平成26年11月21日  
日本原子力発電株式会社

敦賀発電所敷地内破砕帯の調査に関する有識者会合  
(第5回追加調査評価会合)における主な問題点について

添付資料：第5回追加調査評価会合における主な問題点

# ⑤層下部テフラの降灰層準の認定について（根拠4）

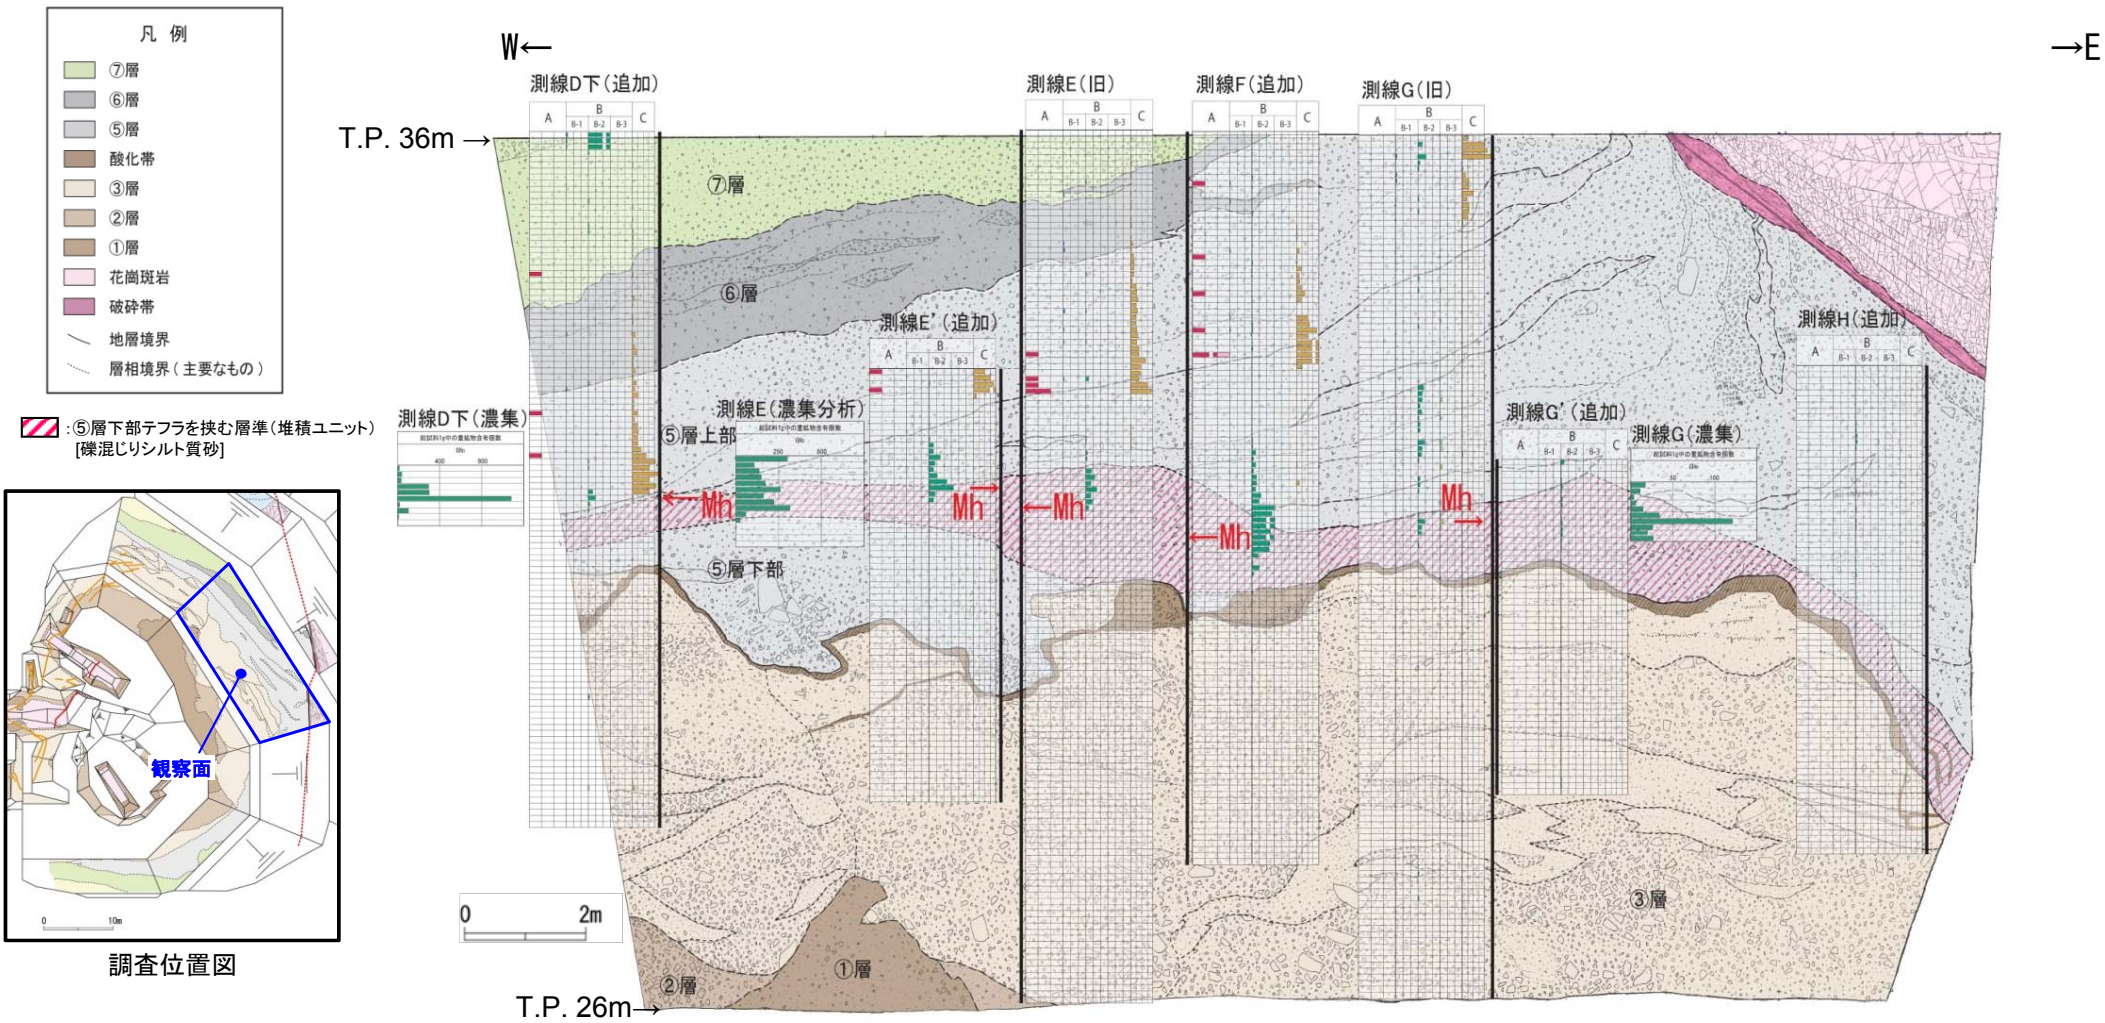
項 目	問題点(評価書案のページ)	当社の見解
1. 地層の堆積年代	<p>(1)⑤層下部テフラの降灰層準については、評価書案では、いくつかの理由から「再堆積した地層である可能性が否定できない」としている。(P4)</p> <p>①</p>	<p>(1)⑤層の降灰層準は以下の根拠から、明確に認定できるものであり、再堆積との指摘は当たらない。</p> <p>(a) 美浜テフラの降灰を示すピークが認められること。</p> <p>(b) ピークは、全ての測線で確認されていること。</p> <p>(c) 年代が既知のその他のテフラと層位関係が逆転していないこと。</p> <p>(d) ピークは同一層準に認められること。</p> <p>(e) 美浜テフラと同じ時代の明神沖テフラが認められること。</p>
	<p>(2)⑤層の堆積年代を評価する上で極めて重要である「⑤層の最下部には美浜テフラが検出されないこと」については全く言及されていない。</p> <p>⑤層の最下部のテフラを分析した地層について、現地調査及び第4回追加調査評価会合で実物を確認したにも拘わらず、粗粒であるとの誤った判断をし、⑤層の堆積年代の評価には意味をなさないとしている。(P4)</p>	<p>(2)テフラは地層の粗粒・細粒によらず産出しており、「⑤層の最下部には美浜テフラが検出されないこと」は、まさに、⑤層の最下部が美浜テフラ降灰時期(12.7 万年前)よりも古いことの証左に他ならない。</p>
	<p>②</p> <p>⑤層下部テフラを美浜テフラと同定することについては、美浜テフラの給源火山や周辺地域における分布状況等に関する情報が少ないことから、「⑤層下部テフラは美浜テフラに対比される可能性がある」との評価にとどまるものとしている。(P5)</p>	<p>テフラの同定にあたっては、屈折率や主成分組成を直接的に分析し、対比しており、給源の特定や分布が必要となるものではない。</p> <p>なお、給源が不明であっても、地層の年代決定に用いられているテフラは数多くあり、一般に学術上も問題とはならない(例:駒ヶ岳 e、松前 等)。</p>

⑤層は成層構造を有する地層であり、⑤層下部テフラのピークは同一層準（礫混じりシルト質砂中）に認められる。

- ・⑤層下部テフラの降灰層準の認定にあたっては、詳細な地質観察やテフラ分析を実施した。
- ・⑤層下部テフラの降灰層準は、同一層準（礫混じりシルト質砂中）に確認されている。

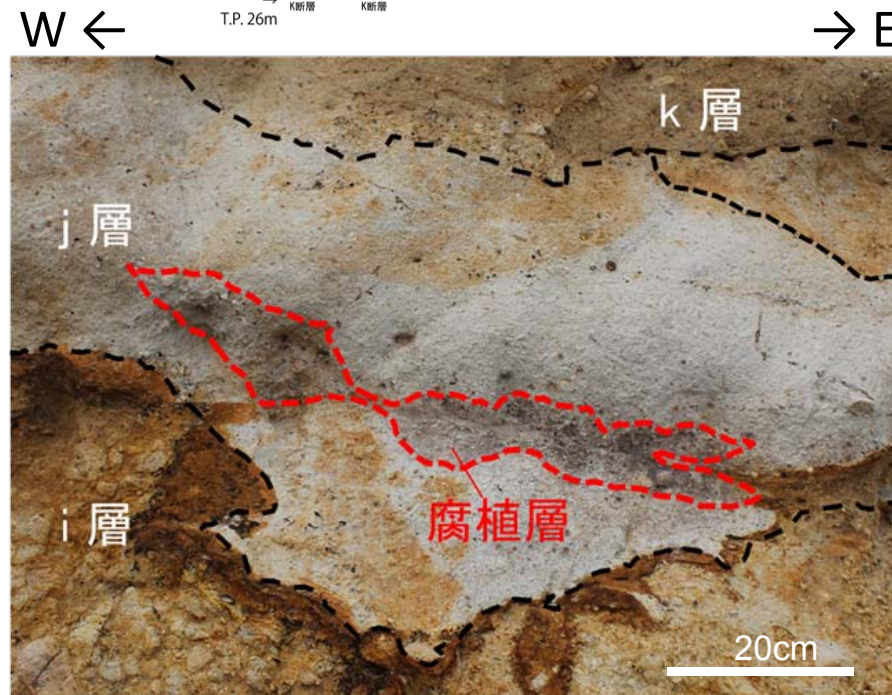
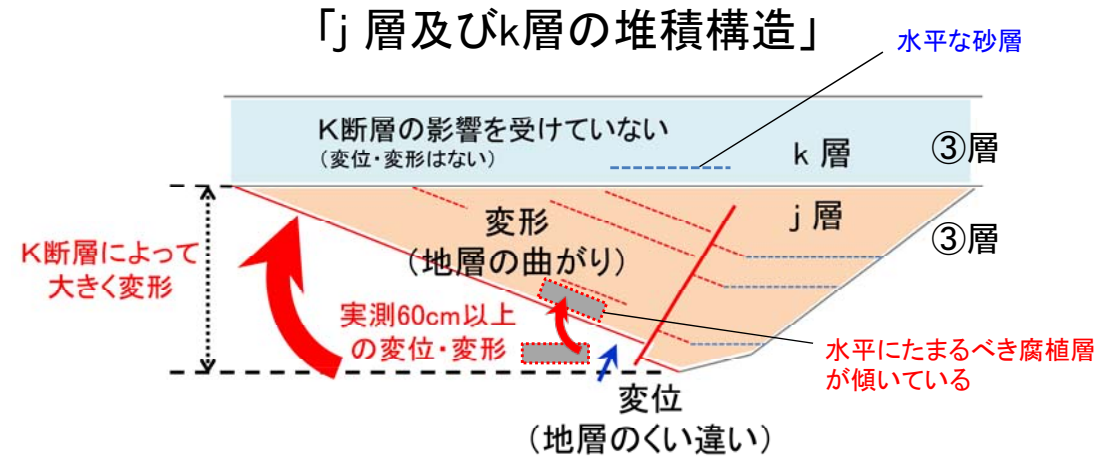
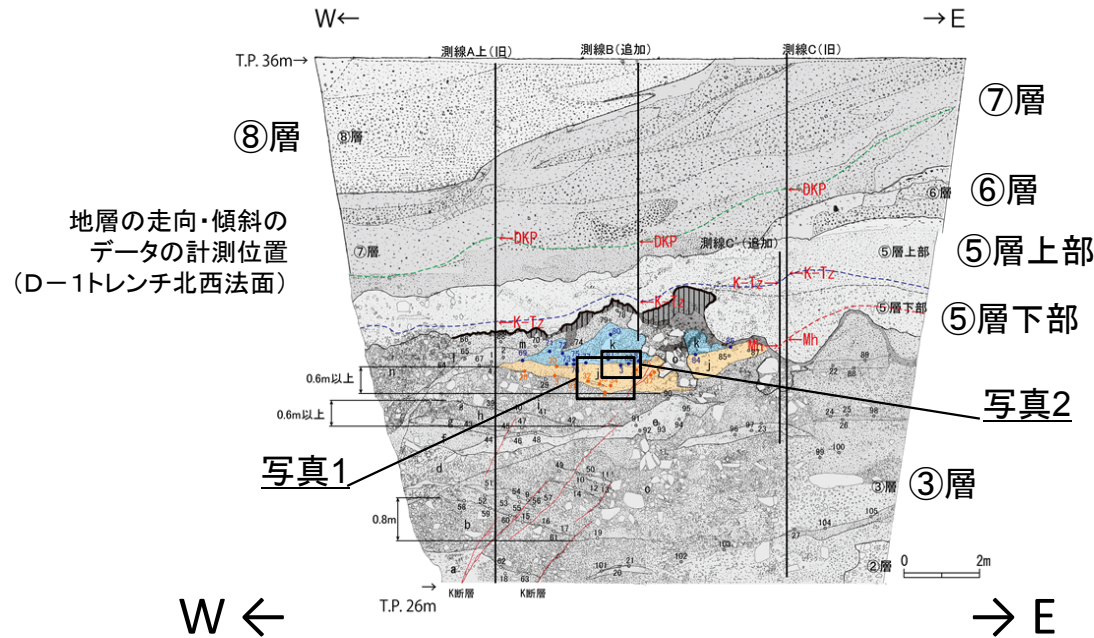
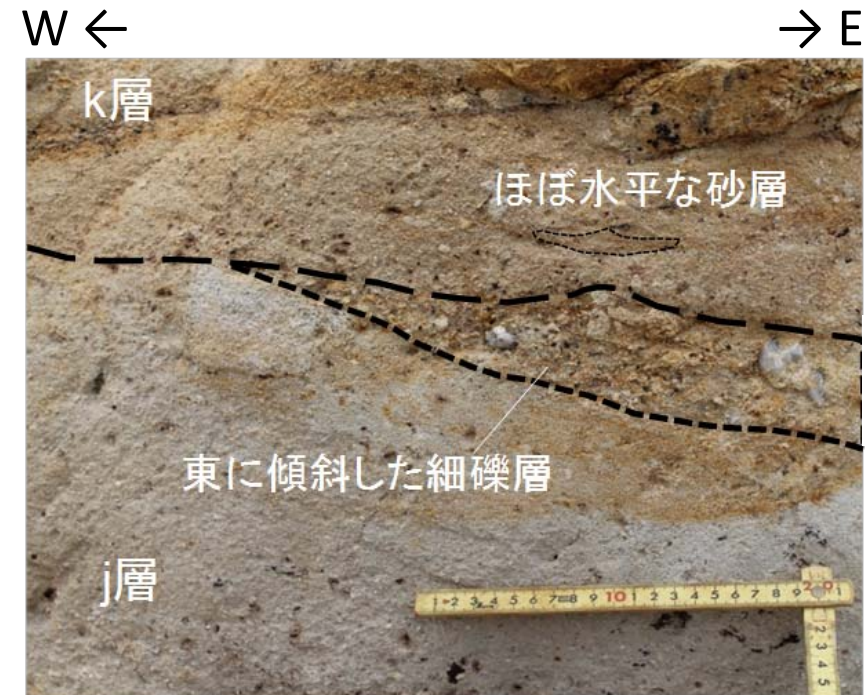
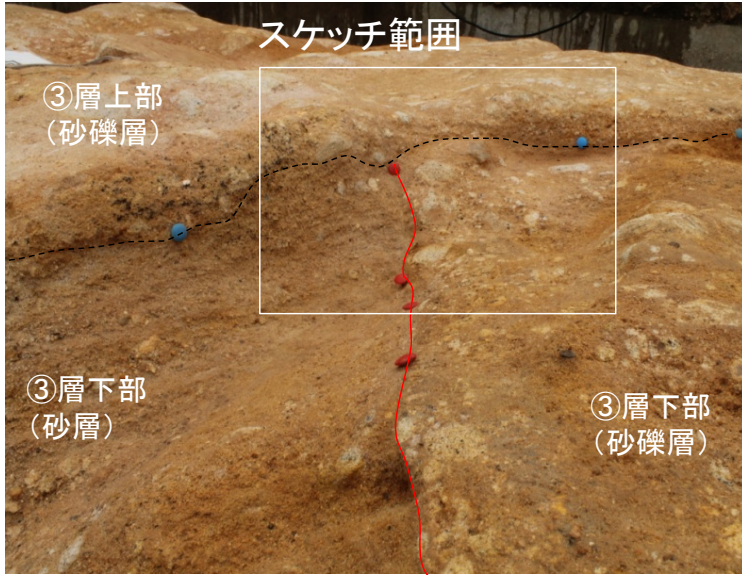
項 目	問題点(評価書案のページ)	当社の見解
2. K断層の活動性	<p>(1) D-1トレンチ北西法面では、③層は粗粒・不均質な堆積物から構成され、またもとの堆積構造が明確な地層ではなく、K断層による地層の変形がどこまで及んでいるか不明であることから、最新活動時期も不明としている。(P7～8)</p> <p>その一方で、当社が示した地層の変形・非変形に関する内部構造のデータについては、何ら言及されていない。(P7～8)</p> <p>③</p> <p>(2) 断層による地層の変形の形態変化について、「断層先端部では枝分かれした断層に分岐し、小さくなっていることを踏まえると、活動性を判断する基準として用いるには適切な地層ではない。」としている。(P8)</p> <p>(3) D-1トレンチ北西法面では、⑤層下部は K 断層の変形ゾーンの全体を覆っていないことを以て後期更新世以降の活動性を否定できないとしている。(P8～9)</p>	<p>(1) K 断層は後期更新世以降に活動していないことは、以下の理由から明らかであり、最新活動時期は不明との指摘は当たらない。</p> <p>(ア) K 断層はD-1トレンチ北西法面では、③層に鉛直変位量80cmの変位・変形を与えているが、③層より上位の、⑤層下部の地層に変位・変形を与えていないことは地層の内部構造のデータから明確に判断できること。</p> <p>(イ) また上記のような状況は、学術的知見(K断層のような逆断層の場合、浅部に行くほど変形幅が広がること)と整合的であることも確認していること。</p> <p>(ウ) さらに、原電道路ピットでも、K断層が③層上部に変位・変形を与えていないことを確認していること。</p> <p>(エ) ③層より上位の、⑤層下部は美浜テフラの降灰年代の評価から後期更新世の地層であることは明確に確認されており、それより下位の③層は中期更新世以前の地層であることは明白であること。</p> <p>(2) 左記の指摘は、断層による地層の変形の形態変化に関する学術的知見(上記(1)(イ))の認識違いからくる認識の誤りであり、当を得ない。</p> <p>(3) K断層は③層の上部(k 層)に変位・変形を与えていないことは観察事実から明白であり、⑤層下部が覆っていないことでK断層の活動性評価が変わるものではない。</p>

項 目	問題点(評価書案のページ)	当社の見解
4. その他	<p>⑧</p> <p>＜日本原電の説明＞の記載において、当社が提示した活動性の評価に関する極めて重要なデータが記載されていない。</p> <p>(ア)K断層の最新活動時期を評価する上で極めて重要である D-1 トレンチ北西法面のj層及び k 層の内部構造に関するデータ及び実験などの学術的知見が一切記載されていない。(P7)</p> <p>(イ)K 断層の最新活動時期を評価する上で極めて重要である原電道路ピットに関するデータ(③層の認定根拠、K 断層の活動性に係る観察事実)が一切記載されておらず、評価書案では「なお、原電道路ピットでも③層上部に変位・変形を与えていないとしている。」との記載しかされていない。(P7)</p>	<p>当社が提出したK断層の活動性の評価に係るデータ等は、活動性の評価の鍵を握るものであり、評価書案に記載すべきである。</p>

本来、水平にたまるべき腐植層が傾いていることから、j層は堆積後にK断層の動きにより傾いている。一方、k層には水平な砂層が認められることから、K断層の影響を受けていない。

## K断層(逆断層)の観察結果

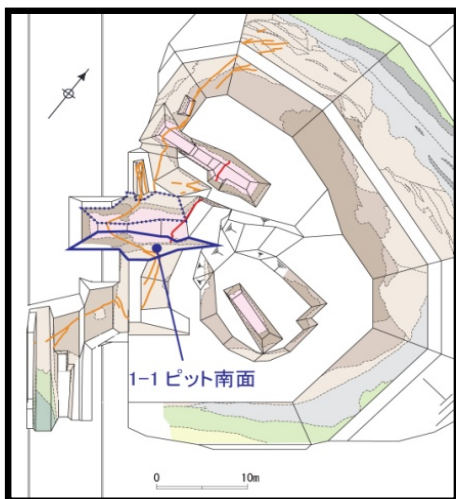
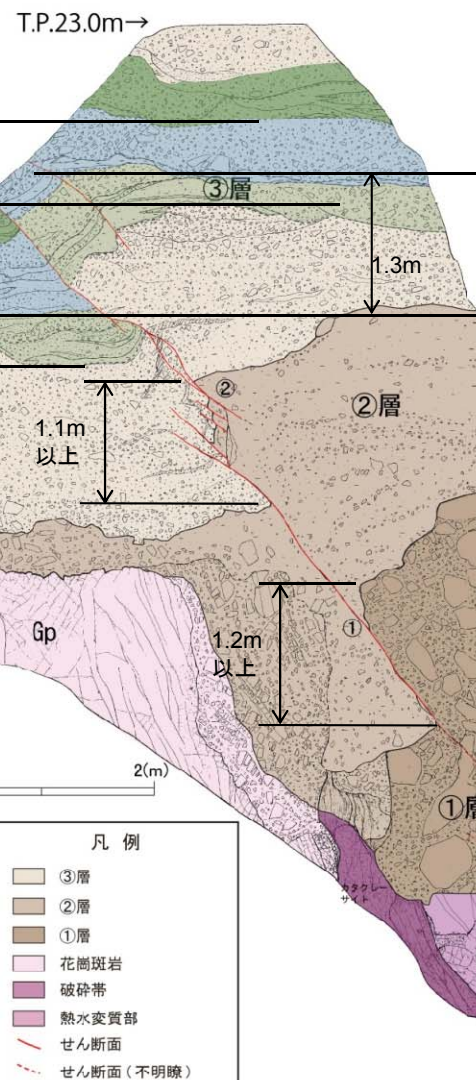
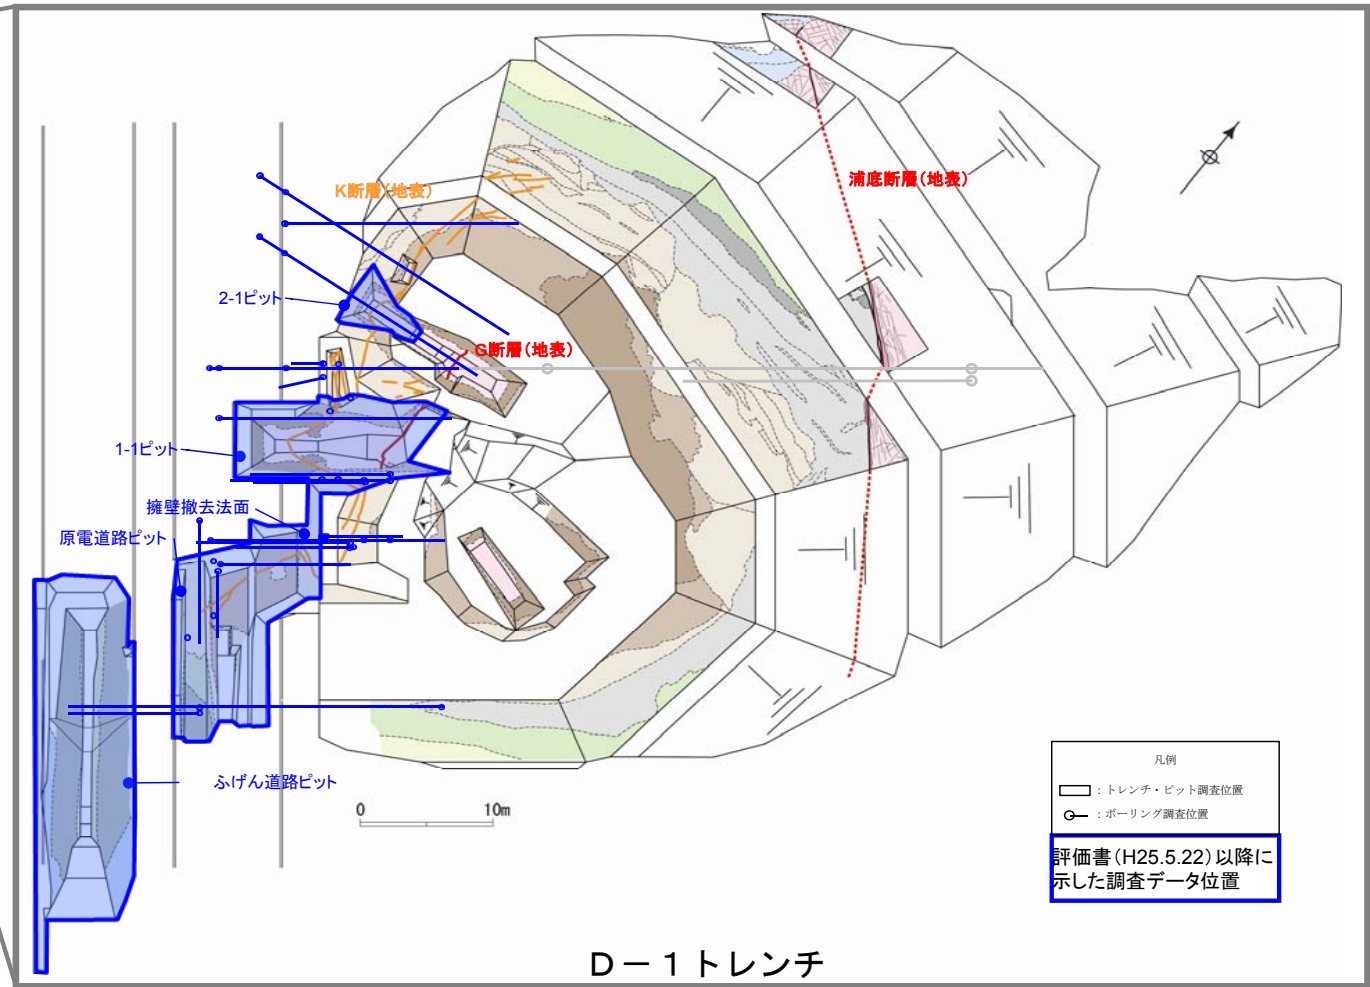
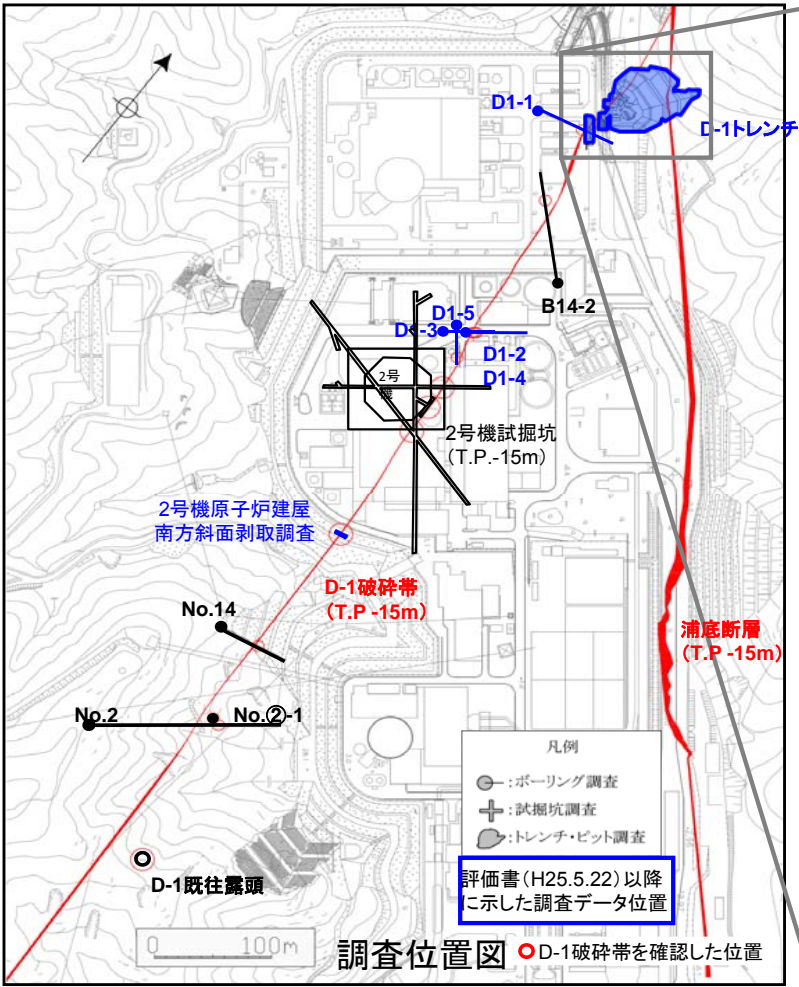
項 目	問題点(評価書案のページ)	当社の見解
2. K断層の活動性	④ (1) D-1トレンチ北西法面については、「唯一の解釈ではなく、他の解釈も十分成り立つ」(P8)に対して、他の解釈も示す必要あるとの意見があり、議論がなされたが、結局、有識者は事業者以外の解釈を示すことはできなかった。	(1) 有識者は何ら具体的な反証を示すことができないままに、抽象的な論理学的可能性のみを指摘しているに過ぎず、当社の見解を否定する根拠足り得ない。
	⑤ 「①層及び②層は、仮に変位分の 1m を元に戻したとしても断層の両側で層厚が大きく異なることなどからK断層の活動の履歴については現状のデータでは確実な評価は難しく、K 断層は中期更新世以降に複数回活動した可能性を否定できない」としているが、変位を戻した場合の <u>データ等根拠が一切示されていない</u> 。(P9)	D-1トレンチのすべての調査箇所において、地層を対比し、複数の変位基準を設けて、鉛直変位量を整理した結果、変位の累積性は認められなかったことから、①層堆積後、K 断層に複数回活動した状況は認められないとしたものであり、それを否定する反証データが何ら示されていない。  また、①層については、K 断層の隆起側の層厚が大きく、K 断層の運動とは矛盾していることが明らかである。他方、②層については、K 断層を挟んで層厚に差異はないことは明らかであることから、左記の指摘は誤りである。

- ・逆断層が複数回活動した場合(累積性がある場合)は、下盤側の地層が厚く堆積する。
- ・全ての調査地点において、そのような状況は認められない。

- ・南面にはNW-SE方向、中角度西傾斜のK断層が分布する。
- ・各層の鉛直変位量は①層で約1.1m以上、②層上面で約1.0m以上、③層内で約1.0~1.4mであり、累積性は認められない。
